SERVICE INFO – INA 0153

Vezetőgörgő 532 0662 10

2. ábra: 532 0662 10 – INA vezetőgörgő

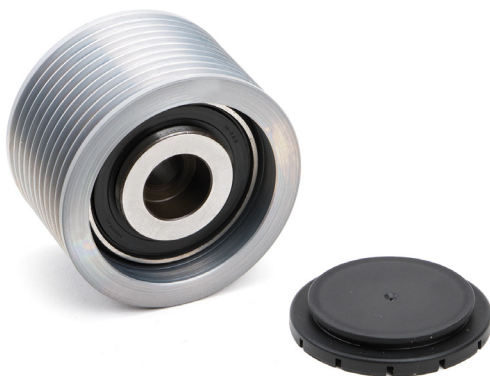
Ez az 532 0662 10 cikkszámú vezetőgörgőnél (2. ábra) elmaradhat. Itt a műanyag tömítés és a műanyag kupak szerepét egy acél tömítőtárcsa veszi át (2. ábra).

Az 532 0662 10 cikkszámú vezetőgörgőknek ugyanaz a műszaki specifikációja és a megnevezett motoroknál korlátlanul fel lehet használni!
